Unser Zeichen
4-4622-MM-23145/2021

Bebauungsplan E11 "Bleiche"

zum Entwurf des o. g. Bebauungsplanes nehmen wir wie folgt Stellung:

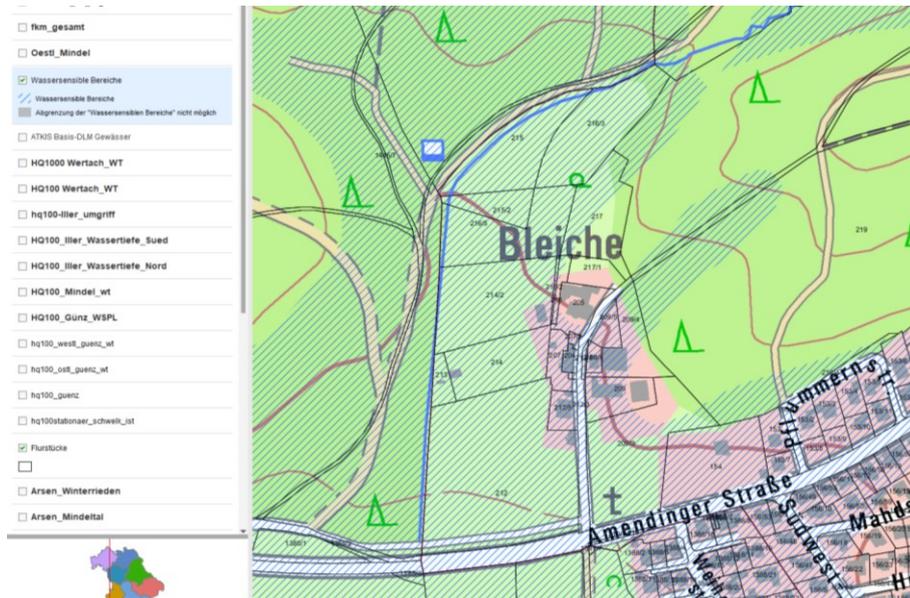
Auf Grund der daher vermuteten Überflutungsgefährdung wurde im Vorfeld für den Bebauungsplanbereich eine hydraulische Untersuchung durchgeführt. Anhand der Ergebnisse dieser Untersuchung wurden im Bebauungsplan bereits Flächen vorgesehen, auf welcher die Umsetzung der zum Schutz der Bebauung vor Überflutung und für den Retentionsraumausgleich erforderlichen Maßnahmen erfolgen kann.

Aus fachlicher Sicht sind die Erkenntnisse und vorgeschlagenen Maßnahmen der hydraulischen Untersuchung vom 20.07.2021 im Zuge der Umsetzung des Bebauungsplans vollumfänglich zu beachten. Die daraus resultierenden Maßnahmen zum Schutz vor Überflutungen der bestehenden und künftigen Bebauung und zum Retentionsraumausgleich sind vor einer Realisierung der Bebauung umzusetzen. Die Notwendigkeit einer wasserrechtlichen Behandlung ist dabei im Vorfeld mit der zuständigen Rechtsbehörde der Stadt Memmingen abzuklären.
